INFORMATIE - BULLETIN

RECORDER 3

C 5000/5500/6500/8000 - CB 100, C 9000 - CB 120 E
RC 100/RPC 100 - CB 200, RC 200/RPC 200 - CB 210
RPC 400 - CB 230

C 5000/5500/6500/8000/9000 - CB 200/210/230
ONGEWENST AFSCHAKELEN GEDURENDE HET OMSPOELEN OF START.

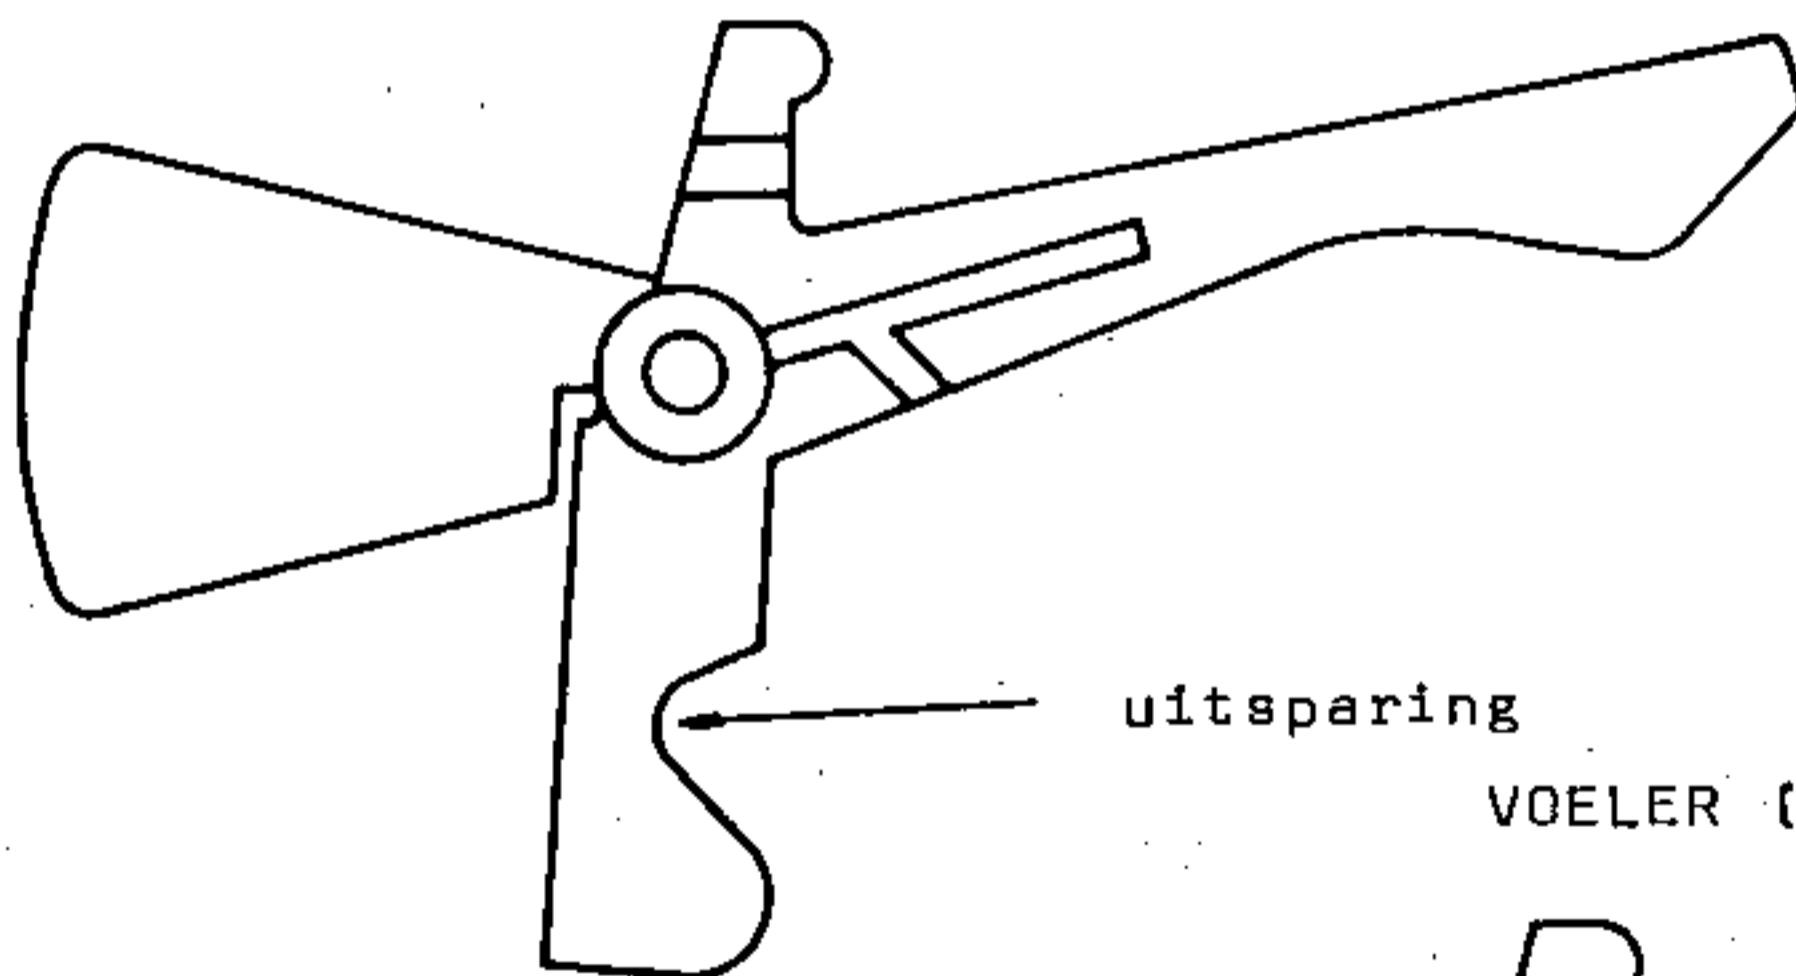
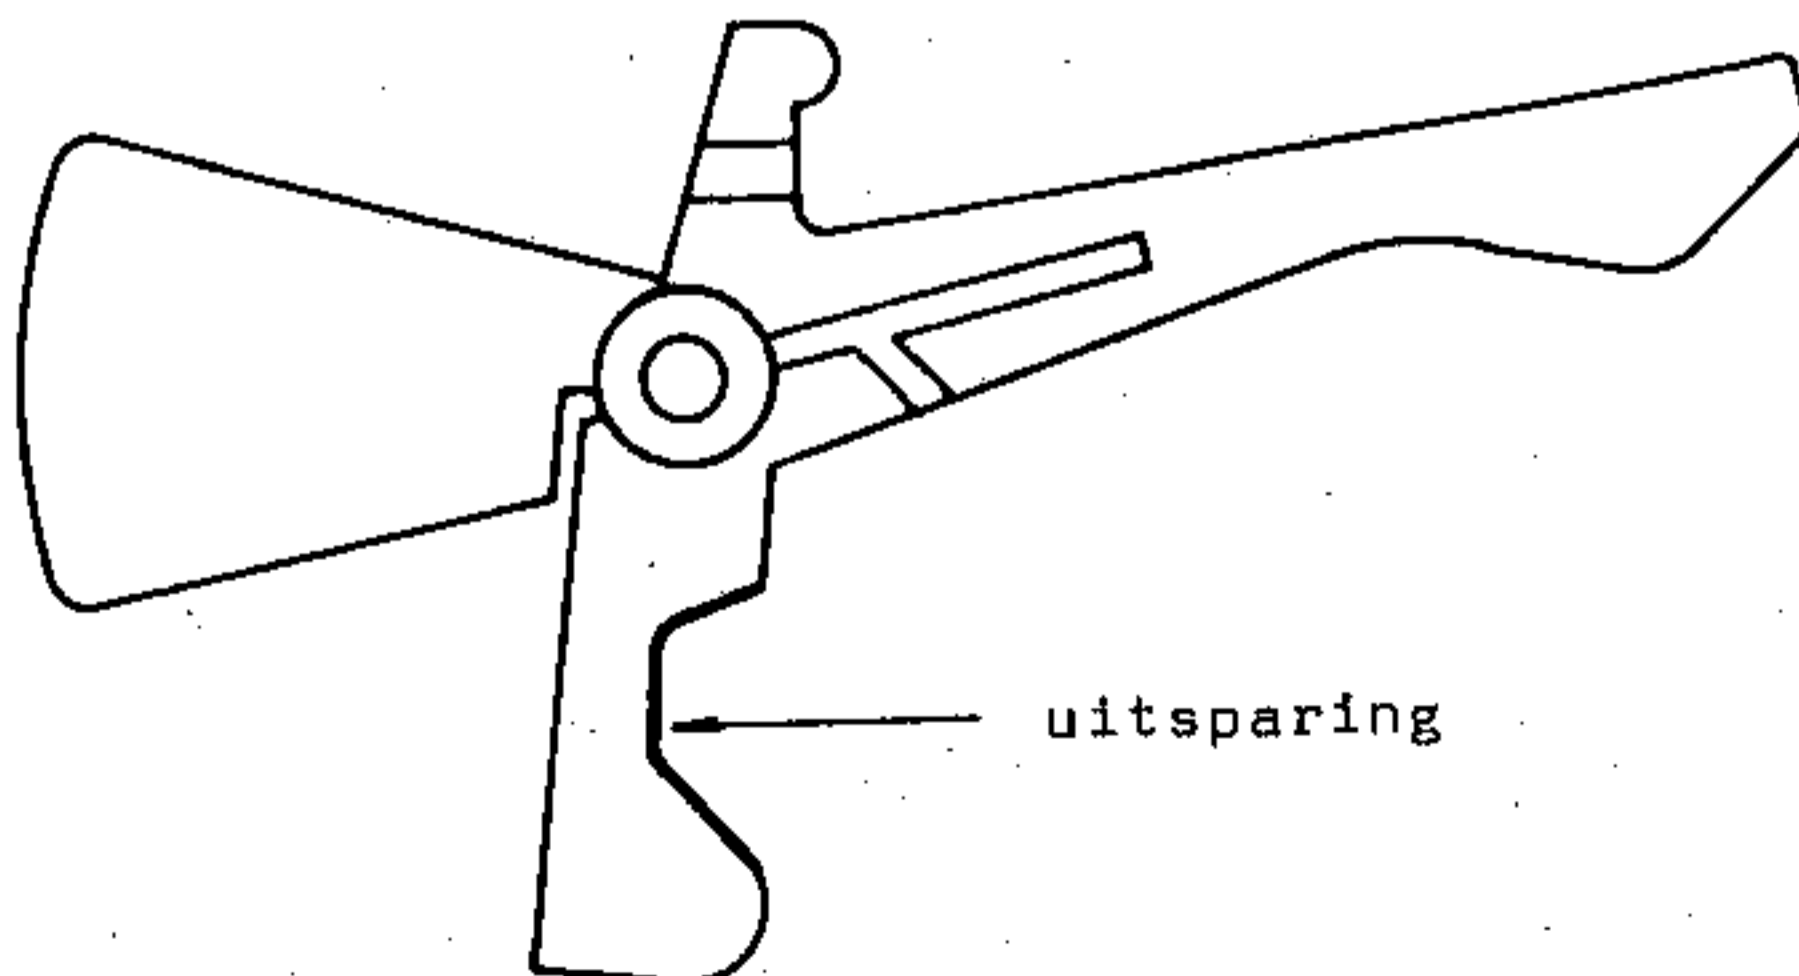
Reden der modificatie : De beweging van de voeler wordt door de schakelnok verhinderd (te kleine uitsparing).

Modificatie : De uitsparing in de voeler werd groter gemaakt (zie figuur)

In geval van reparatie: Indien nodig het onderste deel van de koppeling (vooruitspoelen) door de nieuwe uitvoering vervangen.

Stockage : Onderste deel van de koppeling compleet nieuwe uitvoering :

SNr. 34021-066.00 (CB 100/E)
SNr. 34021-566.00 (CB 100 EN/ER, CB 120 E)
SNr. 34041-044.00 (CB 200/210)
SNr. 34041-544.00 (CB 230)
